福島第一原子力発電所
2号機原子炉格納容器内部詳細調査
補足説明資料

2020年10月13日

東京電力ホールディングス株式会社

1. 質問・コメント事項への回答概要（1 / 15）

1. 質問・コメント事項への回答概要（7 / 15）

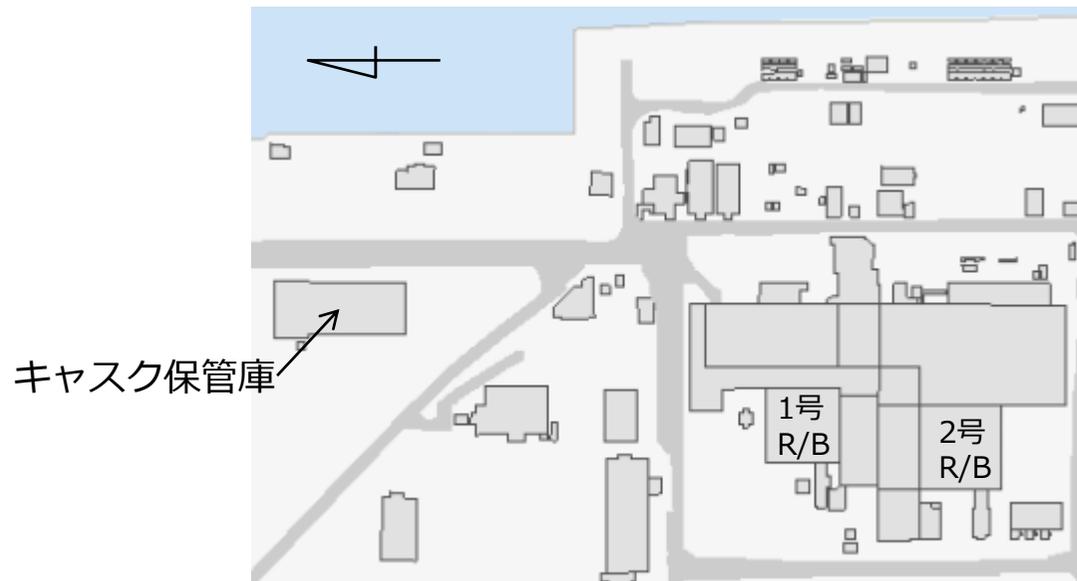
NRA殿ご質問	東電HD回答
<p>バウンダリが完全に損傷（例えば、X-6接続構造外れるなど）した場合の詳細について説明すること。</p>	<ul style="list-style-type: none">• X-6接続構造はペネフランジと4本のクランプ爪で固定してあります（爪はステンレス製）。爪は、外力があった場合でも5倍以上の裕度を有しており、十分な強度を有していると考えています。• これより、調査設備のバウンダリが大規模に損傷することはないと考えていますが、万が一バウンダリが大規模に損傷した場合は、状況を確認して対策を決定いたします。
<p>バウンダリが損傷した場合において、定期的に報告を受けている建屋からの追加的放出量評価との関連について説明すること。</p>	<ul style="list-style-type: none">• 追加放出量評価との関連はありません。
<p>X-6ペネが損傷した場合に放出される放射性物質の濃度について通常時の漏えい場所からの濃度と違うのか、違う場合はどの程度になると想定しているのか説明すること。</p>	<ul style="list-style-type: none">• PCVガス管理システムの濃度は、通常時と変わらないと考えています。• 原子炉直上部と建屋隙間に関しては、PCVからの漏えい箇所が変わることにより、通常時の濃度から変わる可能性はあると考えています。• ただし、PCVガス管理システムの排気流量が大きく変わらなければ、PCVからの漏えい量自体に変化はなく濃度変化も小さいと考えています。• PCVガス管理システムが停止した際は、今回の実施計画で評価した内容となります。

■ ガンマ線検出器

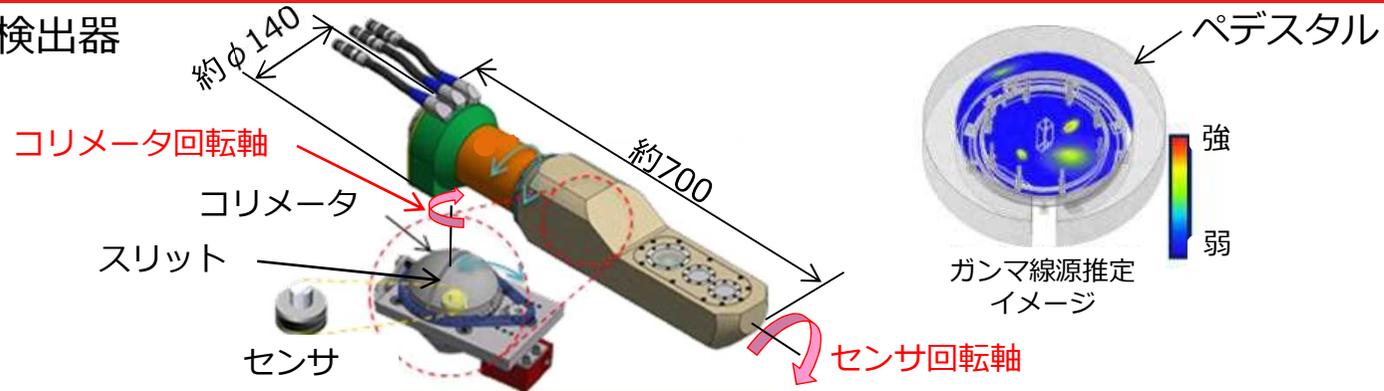
NRA殿ご質問	東電HD回答
<p>今回の調査事項に入っているガンマ線線量率測定については、現状決まっている範囲でその詳細（計測器、測定範囲など）を説明すること。</p>	<ul style="list-style-type: none"> 「2.装置仕様について（13/13）」に詳細仕様を追加しました。
<p>補足説明資料P6のダスト検知ですが、ダストの濃度管理は、どこに設置した検出器で確認するのか説明すること。</p>	<ul style="list-style-type: none"> 低線量エリアに設置した、連続ダストモニタ内のセンサで検出します。
<p>補足説明資料P12の内部調査時の窒素封入ですが、内部調査中継続して約0.5Nm³/h封入するのか、それともアーム洗浄、同値のカメラ洗浄、デクスタの水滴を防止する時のみ使用するのか説明すること。（仮に継続して約0.5Nm³/h封入するのであれば、実施計画別添-6の「調査設備側からの窒素封入量の計画は10m³/h」との説明と整合しているでしょうか？）</p>	<ul style="list-style-type: none"> 内部調査時に装置経由でPCV内へ流入する窒素は、保守用マニピュレータの水滴防止（0.01Nm³/分、連続供給）、アームの洗浄（0.15Nm³/分、アーム帰還時に20分間供給）、気中デブリ計測装置カメラの洗浄（0.14Nm³/分、30分毎に2分間供給）、VTカメラの洗浄（0.14Nm³/分、30分毎に2分間供給）に適用します。 前頁の記載（約0.5Nm³/分）は30Nm³/hとなりますが、これは上記が同時集中した（※）と想定したものです。 実際の運用では、カメラの洗浄と保守用マニピュレータ水滴防止の同時供給が最大と考えられるため、0.15Nm³/分（9Nm³/h）となります。

項目	仕様	備考
寸法、質量	約φ140×約700L (mm) 約10kg	アームに装着して計測する
検出器 (センサ)	材質	半導体センサ (シリコンダイオードディテクタ)
	耐放性	約10kGy
	計測レンジ	約1Gy/h～約1000Gy/h
	校正線源	Co60
	計測要領	センサをコリメータ内に収容し、スリットから入るガンマ線を検出する。 計測範囲は、ペDESTAL内底面の全域、ペDESTAL内側面及びプラットホームの一部。
コリメータ	材質	タングステン
	寸法	半径：約40mm スリット幅：約2mm
センサ回転軸	アクチュエータ、動作範囲	電動モータ、0～約360°
コリメータ回転軸	アクチュエータ、動作範囲	電動モータ、0～約180°

3. フランジ部の取り合いについて

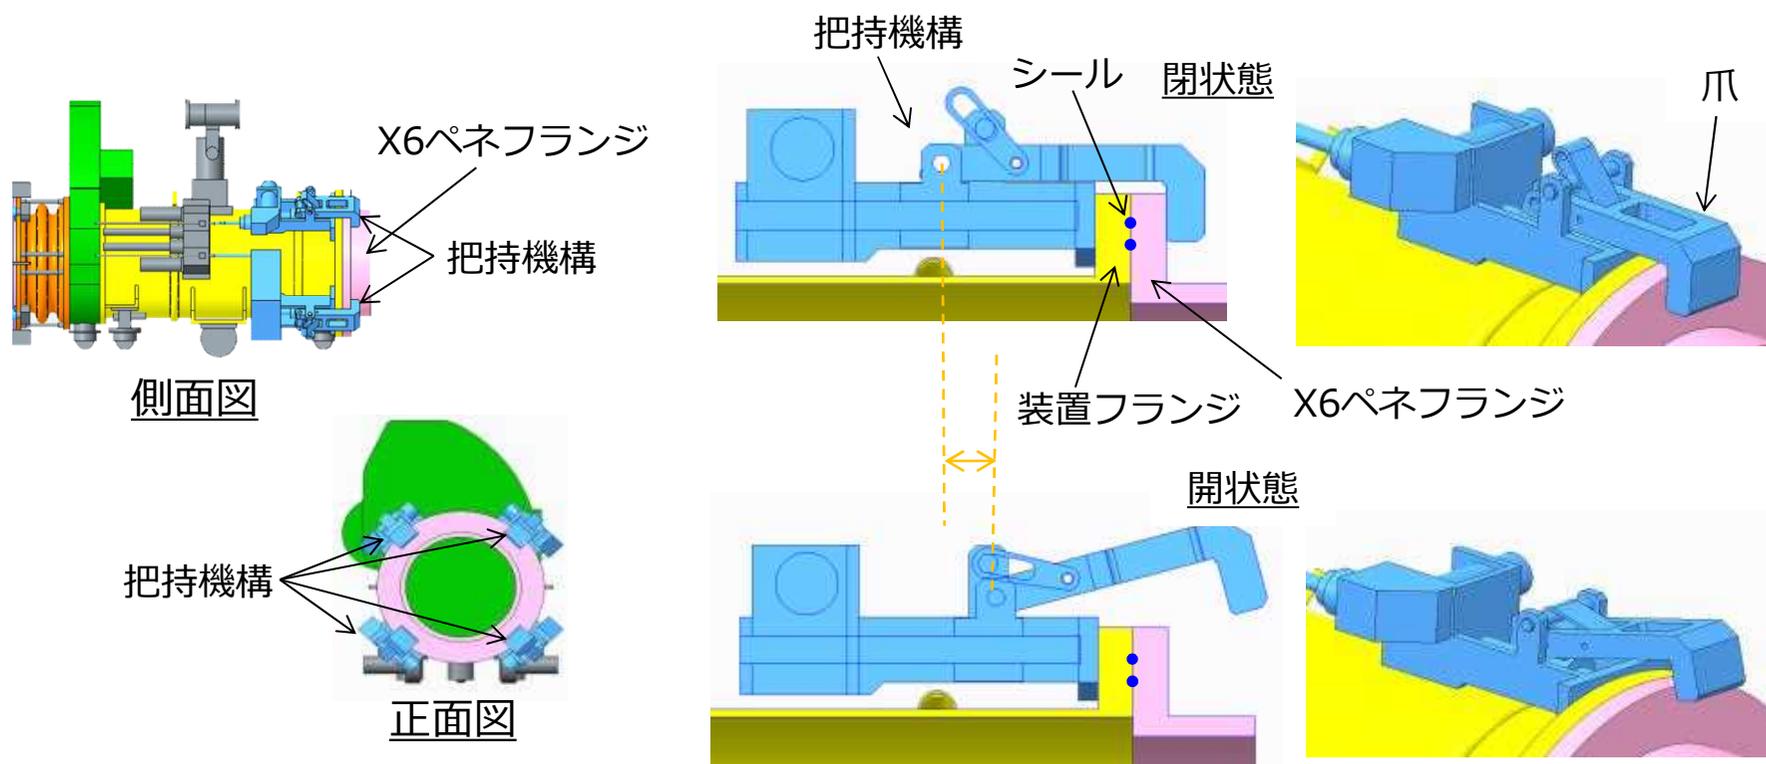
NRA殿ご質問	東電HD回答
装置の接続、取外しを行う部位はどのような構造か（フランジ取合い等）を説明すること	<ul style="list-style-type: none">フランジ取合いです。「3.フランジ部のとりあいについて」に取り合い部の構造を回答します。
隔離弁の仕様を説明すること	<ul style="list-style-type: none">「4.隔離弁の仕様について」にて回答します。
排気フィルタの仕様を説明すること（どこまで放射能濃度を落とせるのか）	<ul style="list-style-type: none">「5.作業エリアからの排気の監視について」に排気の監視方法および排気フィルタの仕様を記載しました。ダストは3/10000に低減できます。
PCV内の干渉物とは何か説明すること	<ul style="list-style-type: none">CDRレール、レールサポートです。「6.PCV内干渉物について」に詳細を記載しました
窒素置換する際、作業員が接近するのか（その場に居るのか）説明すること	<ul style="list-style-type: none">配管の接続やバルブの操作は作業員が装置に接近して実施し、気体の置換中は離れる運用とします。被ばくについては、大部分の作業は線量率は5mSv/h以下のエリアで行い、作業時間が短時間となるよう習熟訓練を行います。X-6ペネ前の放射線量率の計測結果を「7.X-6ペネ前の雰囲気線量について」に記載しました。また、接続管に追加遮へいを設置して、雰囲気線量の低減を図ります。

- X-6ペネフランジと装置のフランジは、把持機構により接続します。
- 遠隔操作で装置をX6ペネフランジに位置決めし、装置のフランジを接触させた状態で、4ヶ所の把持機構の爪を閉じることにより、両フランジを固定します。
- 爪の開閉は遠隔自動で実施します。

6. PCV内の干渉物について (1 / 2)

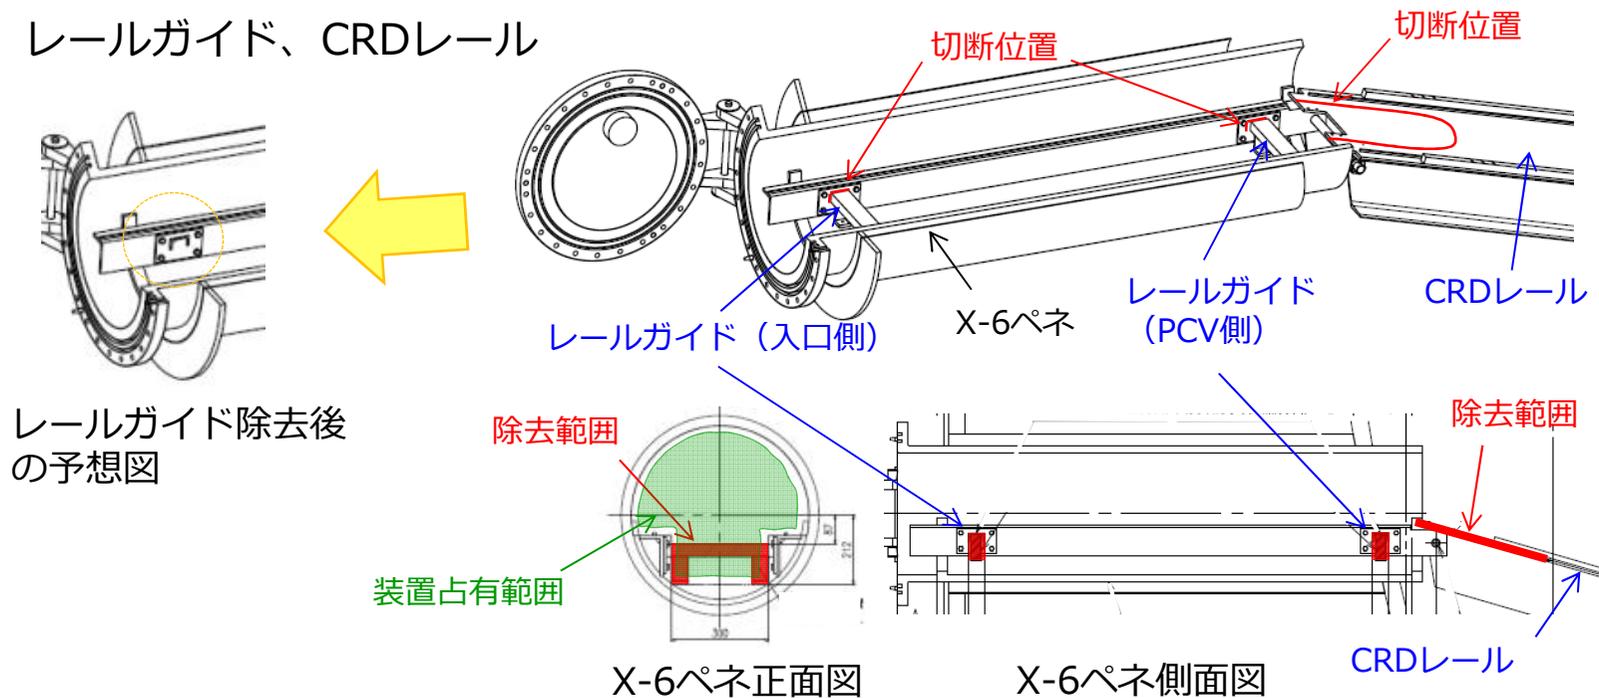
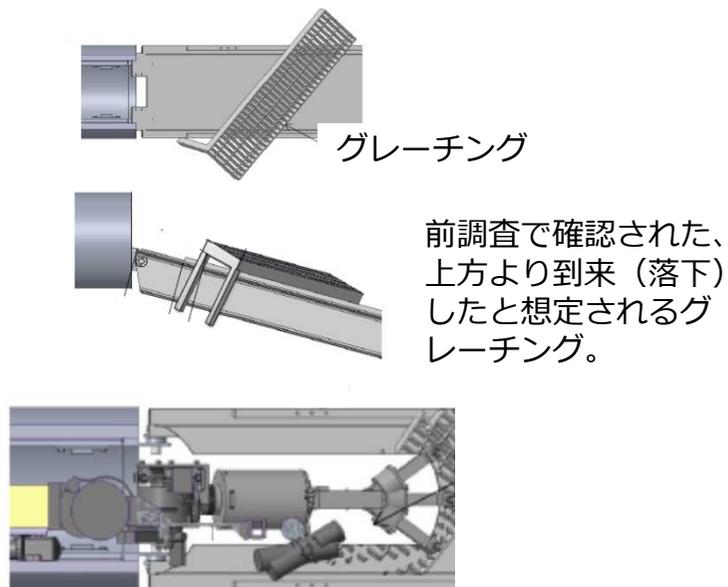
NRA殿ご質問	東電HD回答
<p>補足説明資料P41のX-6ペネとステージ内隔離部屋の接続については、より詳細に説明すること。</p>	<ul style="list-style-type: none"> 「13.装置接続部のシールについて (1/4)」に詳細を記載します。
<p>エンクロージャ設置の際に漏えい確認をしない理由について説明すること。(調査時は窒素封入をするので、漏えい確認は必要なし?)</p>	<ul style="list-style-type: none"> エンクロージャと接続管の接続部については、2重Oリング間を加圧して漏えい確認を行います。 エンクロージャ本体は溶接構造物のため、直前のモックアップ試験で漏えい確認を行い、健全性を確認します。
<p>内部調査時に窒素封入する理由について説明すること。</p>	<ul style="list-style-type: none"> デクスタの結露防止(連続供給)、アームの洗浄、カメラの洗浄(間欠供給)のため、窒素を封入します。
<p>PCV内の干渉物撤去はあるのでしょうか? 有る場合は、AWJによる作業であれば、AWJの仕様、作業ステップでどのタイミングで実施するのか、該当の干渉物とは何を想定しているのか説明すること。</p>	<ul style="list-style-type: none"> 「6.PCV内の干渉物について」に記載します

- PCV内の干渉物は以下のとおりです。
 - レールガイド：堆積物除去時に堆積物除去装置で切断します
 - CRDレール、CRDレール上のグレーチング、CRD開口部の電線管
：アーム投入時にアームで切断します
- これらは、制御棒駆動機構搬出入のための設備で現在使用されていないため、切断することによる影響はありません。

8. 2重シールのリーク確認について

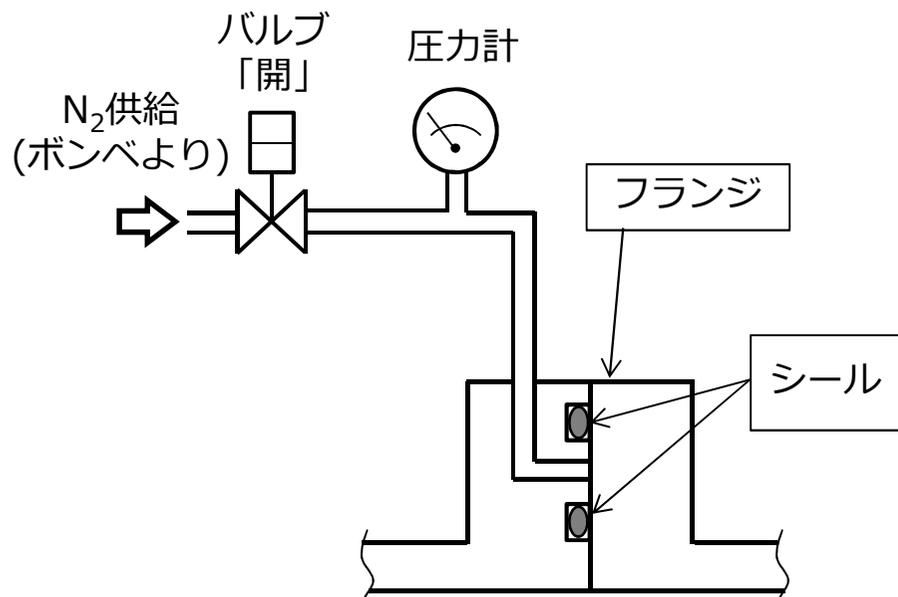
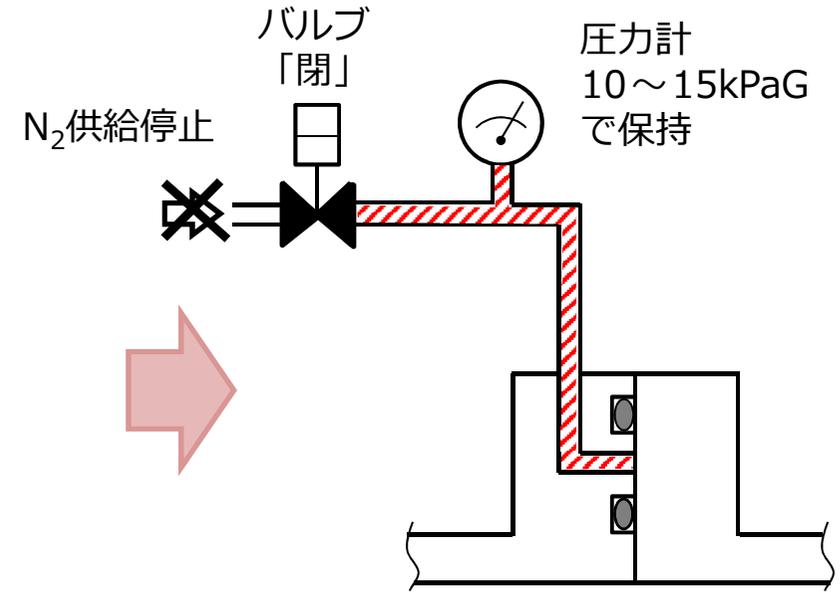
NRA殿ご質問	東電HD回答
ロボット搬入部屋は何で（どんな気体で）加圧するのか追記すること	<ul style="list-style-type: none">窒素で加圧します。18-PG3-043（作業ステップ）に追記しました
2重シールはどのような構造で、どのように漏えいのないことを確認するのか説明すること	<ul style="list-style-type: none">シール間を加圧して、圧力を確認します詳細を「8.2重シールのリーク確認について」に記載します
X6ペネ内の堆積物とは何か、現状どのようにになっているのか説明すること	<ul style="list-style-type: none">堆積物は、CRD交換機のケーブル由来のもの（被覆等）と思われます詳細を「9.X-6ペネ内堆積物について」に記載します
堆積物除去装置のドーザーとはどのようなものか説明すること	<ul style="list-style-type: none">「2.装置仕様について（5/11）」に概念図を追加しました
X-6ペネの厚さ、ボルト仕様を説明すること	<ul style="list-style-type: none">材質：低合金鋼厚さ：55mm（フランジ部が45mm）ボルト：M16×24本
各設備の据え付け時に行う漏えい確認については、事前にモックアップにて気密性が確保できることを確認しているのか記載すること	<ul style="list-style-type: none">モックアップ試験時に気密性を確認したものを現地に据え付けします。設置時の漏えい確認では「漏えいがないこと」を確認いたします。漏えいを確認した場合にはボルト増し締め，コーキングで対応します。

- 2重シール間を加圧して、バルブで系統の圧力を保持し、圧力計で漏えいがないこと確認します。

窒素を供給し、圧力計で圧力降下がないことを確認する。

19. 耐震性評価について (1 / 2)

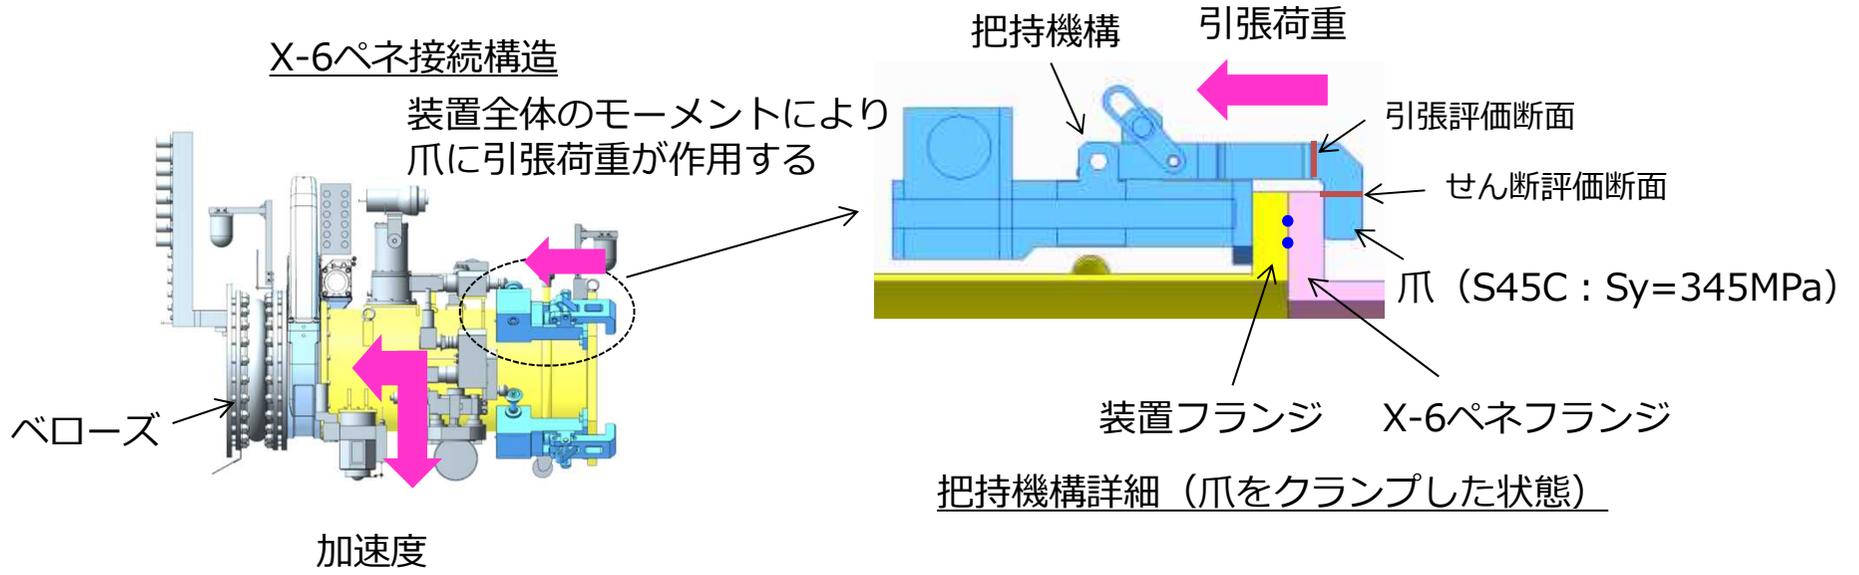
NRA殿ご質問	東電HD回答
<p>2号機において、AWJ作業を実施した場合のダスト飛散の影響に対して更なる知見拡充として、データ拡充試験を実施している内容について説明すること</p>	<ul style="list-style-type: none"> • AWJ作業によるダスト飛散に対する更なる知見拡充として、従来よりもダスト飛散を抑制した作業方法として、低圧水による堆積物除去を実施した場合についてデータ拡充試験を実施しています。 • またあわせて、ダストの沈降を促進するためのスプレーカーテンについて検討しています。 • 「15.ダスト飛散に対するデータ拡充試験」に詳細を記載します。
<p>バウンダリ損傷時の対応として「損傷が生じた場合には、アクセス・調査装置を原子炉格納容器から引抜き…」とあるが、装置が損傷して引き抜けない場合の対応について説明すること</p>	<ul style="list-style-type: none"> • 「16.アクセス・調査装置 損傷時の対応について」に詳細を記載します。
<p>内部調査の調査項目について、どのような測定を実施するのかを詳しく説明すること</p>	<ul style="list-style-type: none"> • 「17.調査項目について」に詳細を記載します。
<p>アームの実機投入に際し、事業者としてどのような検証や管理を実施して、現場に適用するのかについて説明すること</p>	<ul style="list-style-type: none"> • 「18.アームの試験について」に詳細を記載します。
<p>耐震性の考え方及び評価について説明すること</p>	<ul style="list-style-type: none"> • 「19.耐震性の考え方と評価について」に詳細を記載します

地震による加速度で、X-6ペネ接続構造の爪に作用する引張荷重を算出し、引張及びせん断の発生応力が許容応力以下（弾性範囲内）であることを評価する。なお、後続設備への荷重は装置のベローズで吸収する。

- なお地震が発生した場合は、アームを速やかに回収し、X-6ペネ接続構造の隔離弁を閉とすることで、バウンダリを維持する。

20. 水素滞留のリスクについて

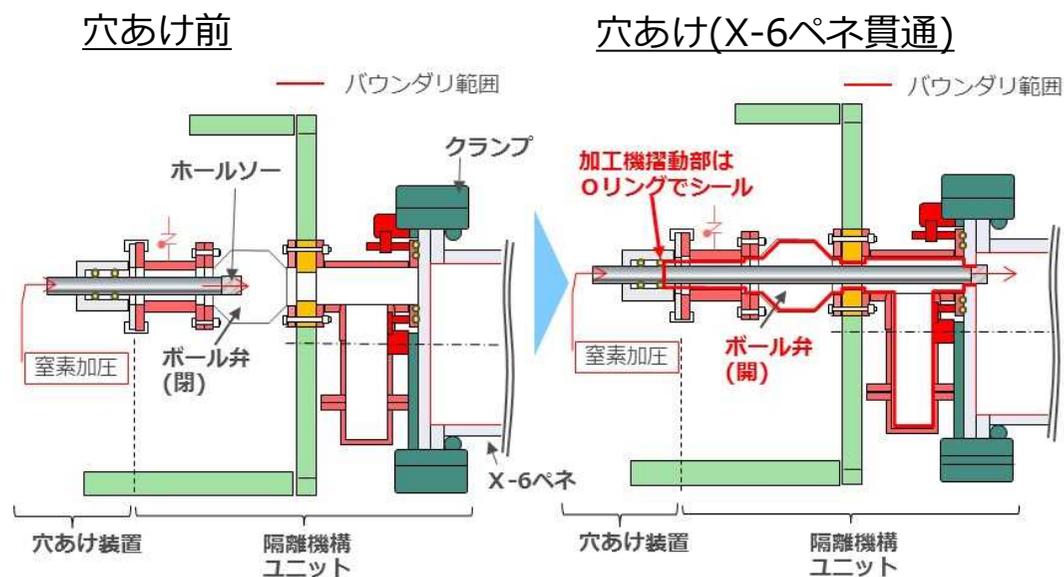
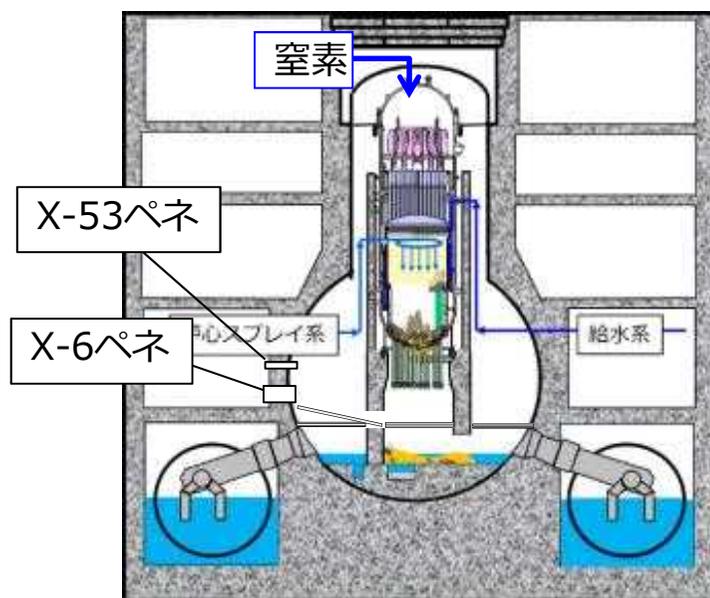
NRA殿ご質問	東電HD回答
1号機では窒素封入の目的として「残留水素の爆発防止」が記載されているが、2号機の方にはない理由を説明すること	<ul style="list-style-type: none">「20. 水素滞留のリスクについて」に詳細を記載します。
AWJによるPCV内干渉物撤去により、ペDESTアル等の主要構造物に要求される機能へ影響はないか説明すること	<ul style="list-style-type: none">最も懸念されるのは、X-6ペネ内におけるレールガイド切断時にX-6ペネを損傷させ、PCVバウンダリへ影響を与える点になります。本件については、実機を再現したモックアップを実施し、レールガイド切断後のAWJ噴流をレールにて受けることにより、X-6ペネへ影響を与えることなく切断可能であることを確認しております。アーム型アクセス・調査装置によるAWJ作業については、今後実施予定の実機を再現したモックアップにおいて、作業により主要構造物に要求される機能への影響がないことを確認していく計画です。
アクセスルート構築作業時の排気の監視方法について説明すること	<ul style="list-style-type: none">「21. アクセスルート構築作業時の排気の監視について」に詳細を記載します。

- PCV内における水素滞留リスクに対しては、現在RPV頂部より窒素を注入し、PCV内を不活性雰囲気を維持している。PCVガス管理設備においても、至近1年間の水素濃度は最大でも0.11vol%と低濃度であることを確認している。
- PCV内部調査で使用するX-6ペネやスプレイカーテンで使用するX-53ペネについては、PCVと接続している箇所はPCVに対して常時開放されている状態であり、当該ペネ内は既に窒素に置換されたものと判断している。
- なお、初めてX-6ペネを加工した2016年12月の作業においては、水素爆発防止のために加工機内を窒素置換した上で問題なく加工が完了している。
- 上記から、X-6ペネやX-53ペネについては水素滞留リスクはないものと判断している。
